En seguimiento al proceso de evaluación del Estudio de Impacto Ambiental Categoría I del Proyecto RPM SOLAR CAISÁN remitimos respuesta a la primera nota aclaratoria Nota DRCH-AC-275-02-2021.

**MINISTERIO DE AMBIENTE  
DIRECCIÓN REGIONAL DE CHIRIQUÍ  
SECCIÓN DE EVALUACIÓN DE IMPACTO AMBIENTAL  
INFORME TÉCNICO DE EVALUACIÓN DE ESTUDIO DE IMPACTO AMBIENTAL  
No. 099-2020**

<b>FECHA:</b>	10 DE MARZO DE 2021
<b>NOMBRE DEL PROYECTO:</b>	RPM SOLAR CAISÁN
<b>PROMOTOR:</b>	LAS PRADERAS SOLAR POWER CORPORATION KAIZAN SOLAR ENERGY CORPORATION GENERADORA SOLAR DE ENERGIA, S.A. SOLAR POWER INDUSTRY CORPORATION WEALTH MANAGEMENT ADVISORS INC.
<b>REPRESENTANTE LEGAL:</b>	<i>J</i>
<b>UBICACIÓN:</b>	CORREGIMIENTO DE PLAZA CAISÁN, DISTRITO DE RENACIMIENTO, PROVINCIA DE CHIRIQUÍ.

## INTERACCIÓN HÍDRICA

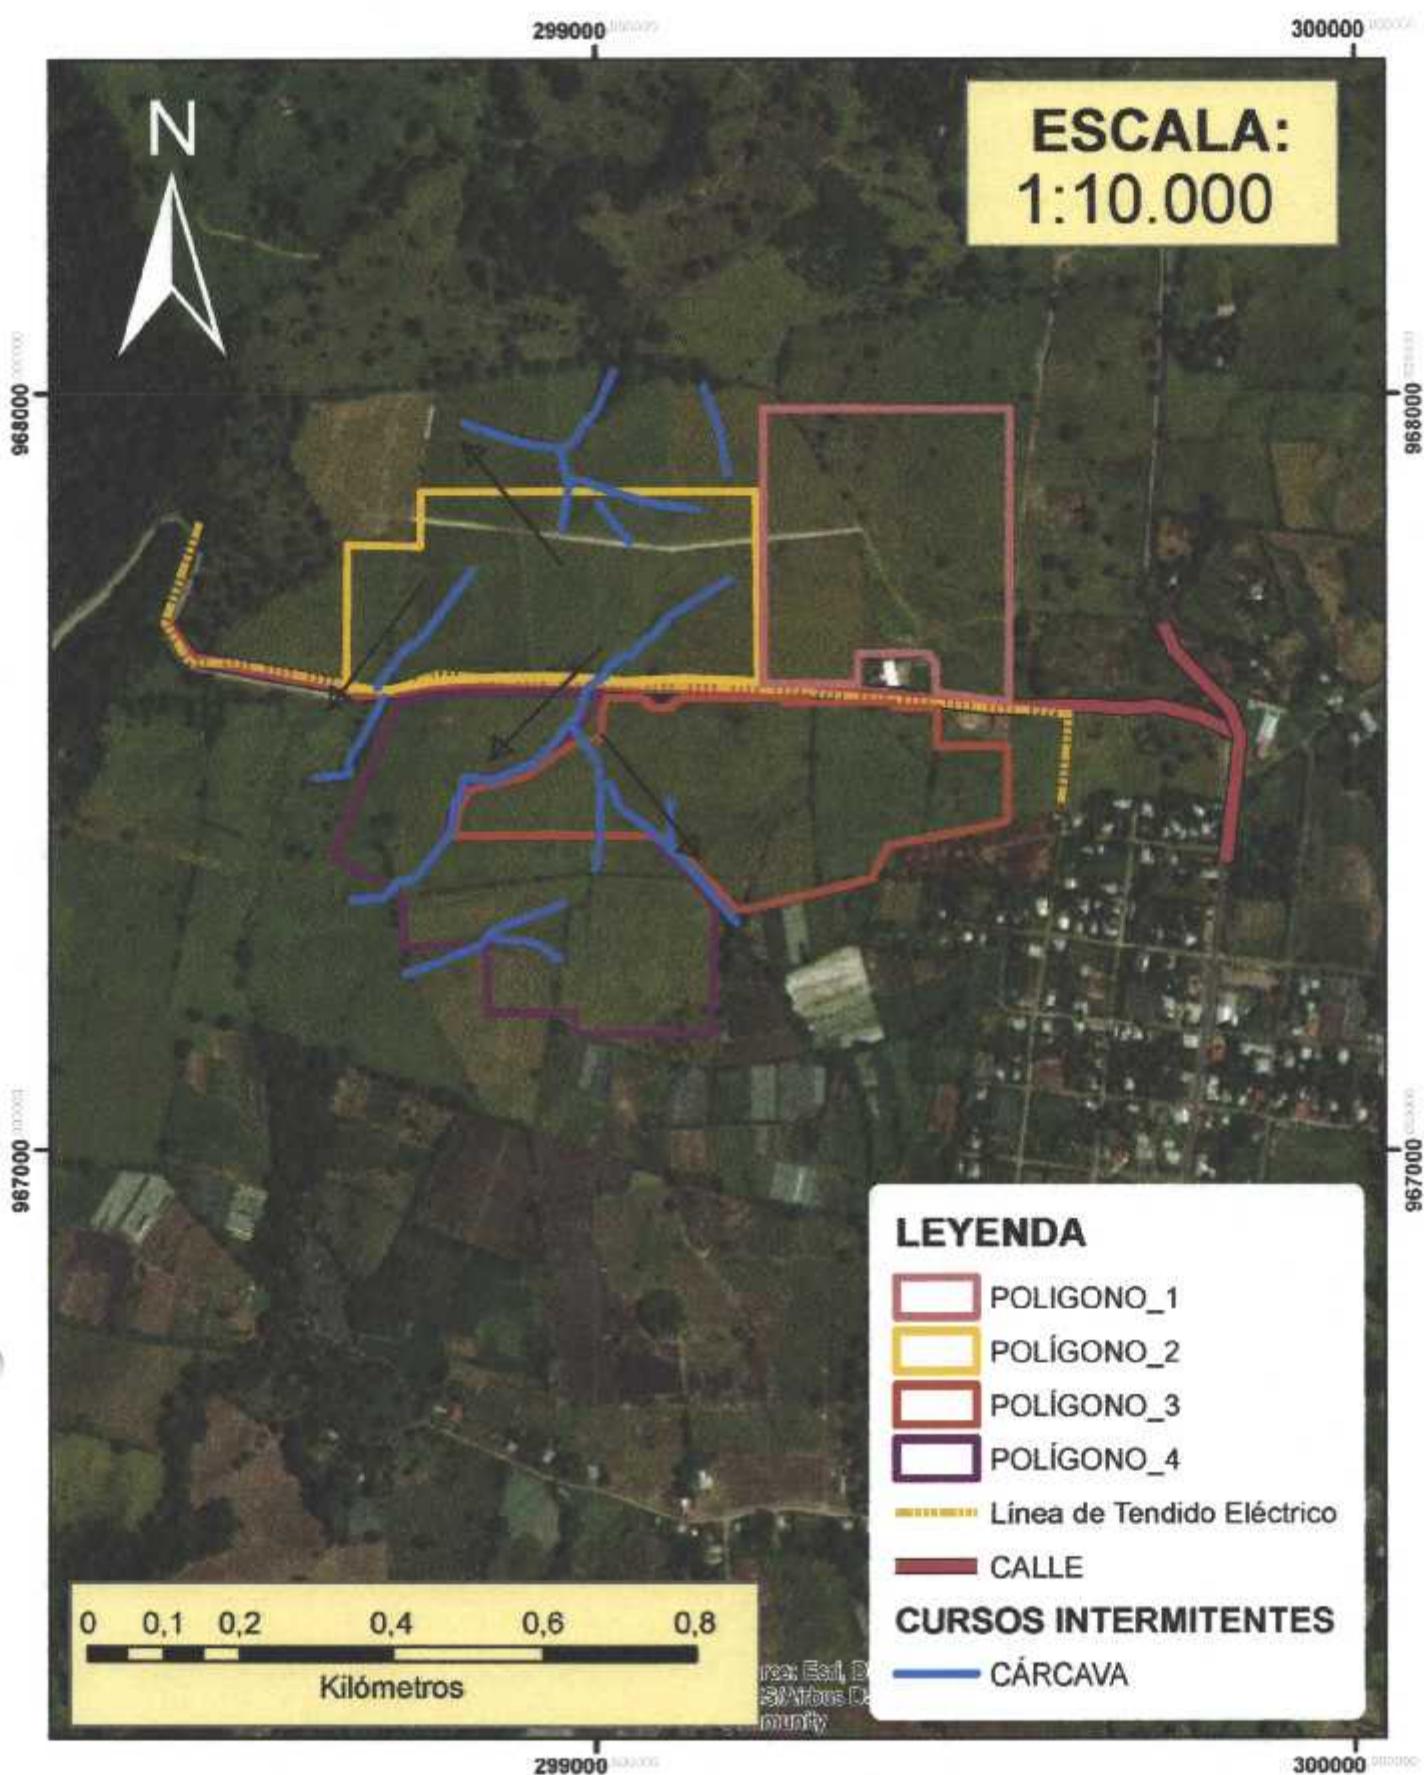
*"Indicar si dentro del polígono del proyecto se encuentra algún cuerpo de agua temporal o permanente, y de igual forma señalar si existen ojos de agua dentro del polígono del proyecto".*

***"Indica el manejo de agua de lluvia dentro del proyecto y hacia que punto será canalizada".***

La interacción hídrica dentro de los polígonos de las fases esta compuesto por cursos temporales y cárcavas desarrolladas por la actividad ganadera para gestionar el curso de las aguas de lluvia.

Se adjunta (Adjunto 3) mapa que ilustra la interacción hídrica del terreno, conduciendo las aguas a puntos inferiores donde se reflejan buffer de masa vegetal (fuera del polígono) que evidencia presencia de curso hídrico, punto donde se conducen las aguas.

El proyecto no contempla canalización de cursos de agua temporales, como se evidencia en el mapa (Adjunto 2), los paneles se adecuarán en espacios que no intervengan la interacción hídrica existente.

# CUARTO DE CONTROL Y DISTANCIA A VIVIENDAS

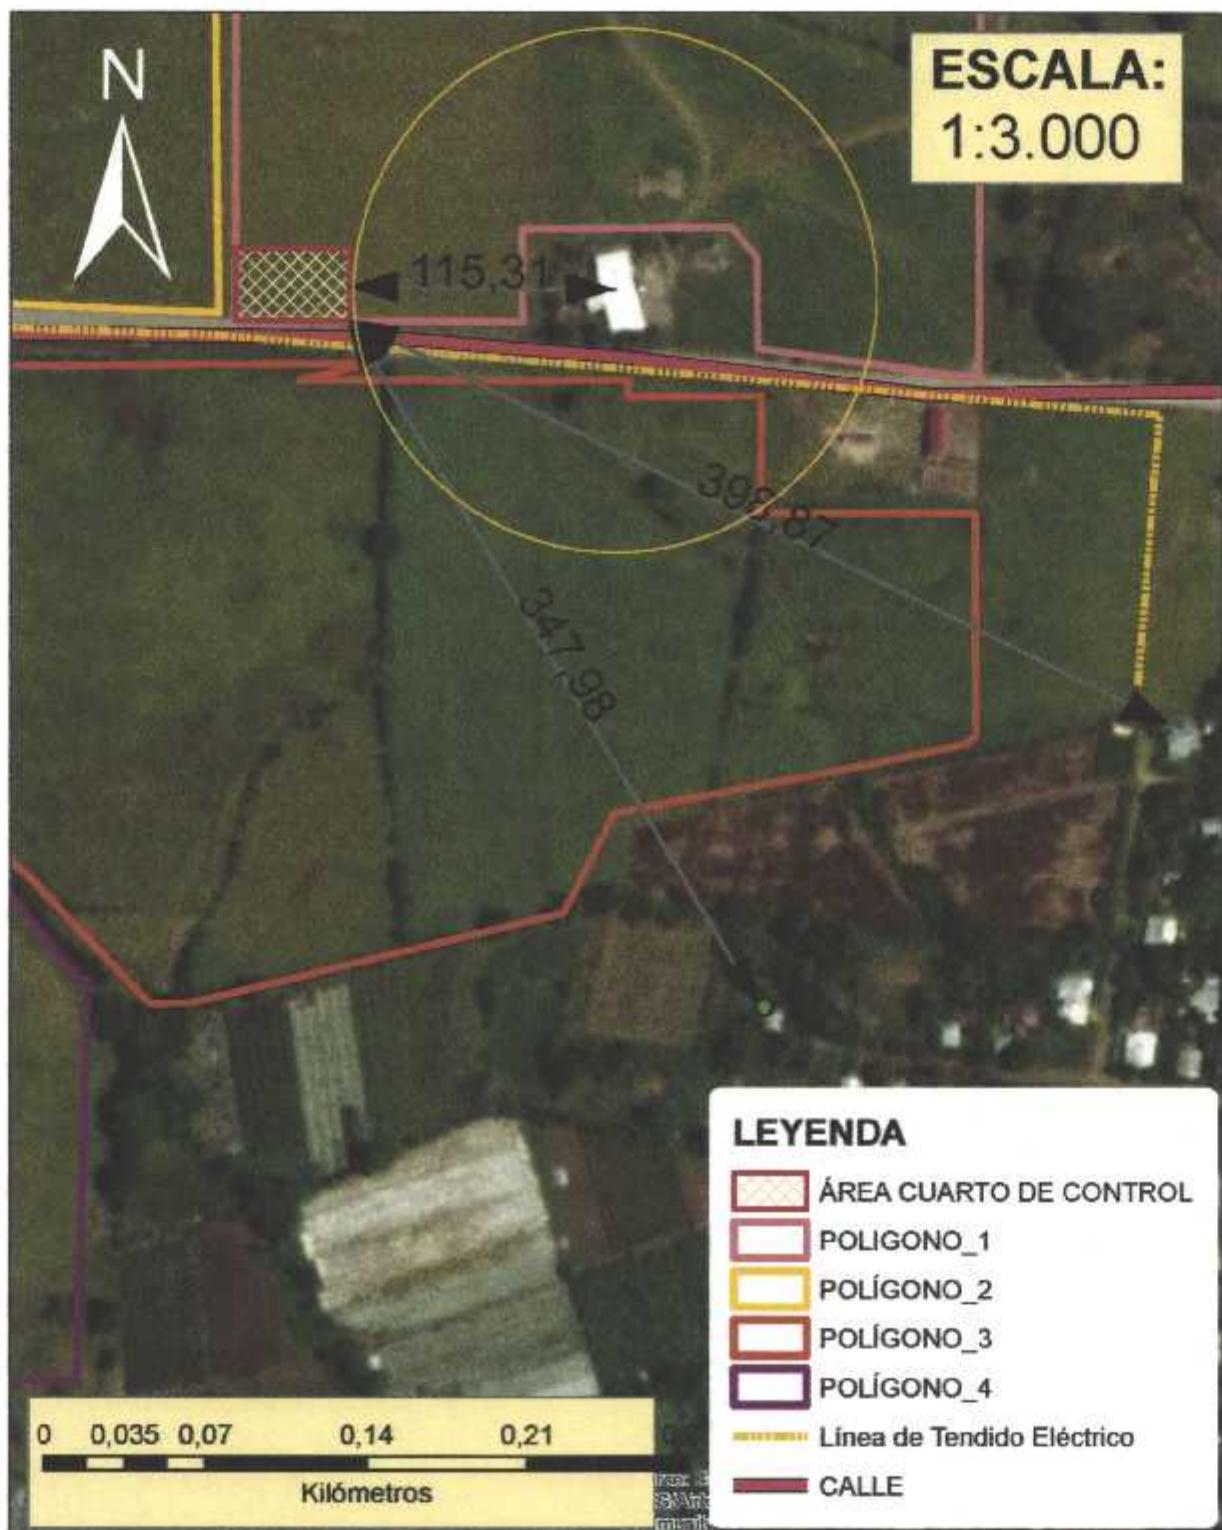
Pregunta No.6 ***"Indicar la ubicación de los cuartos de control, señalar la distancia mas cercana a viviendas y el punto de conexión con la línea de transmisión e indicar si existe algún acuerdo referente a la conexión del proyecto con la linea de transmisión".***

Se adjunta mapa (adjunto 4) con la propuesta de ubicación de los cuartos de control y distancia de las viviendas más cercana fuera del polígono.
